# 平成 19 年度橋梁技術発表会(東京地区) アンケート質問

## 1. 細幅箱桁の設計と施工

# 平成 19 年度橋梁技術発表会(大阪地区) アンケート質問

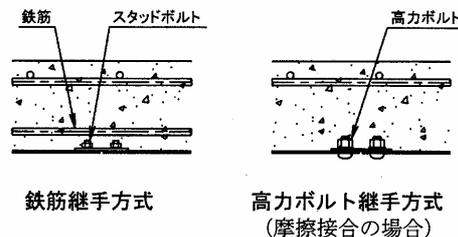
連続合成桁としての中間支点上の設計の考え方は？

プレストレスしない連続合成桁として設計しています。従いまして、中間支点上は鋼桁 + 鉄筋を有効断面として設計を行い、床版コンクリートのひび割れは、ひび割れ幅の照査を行っています。
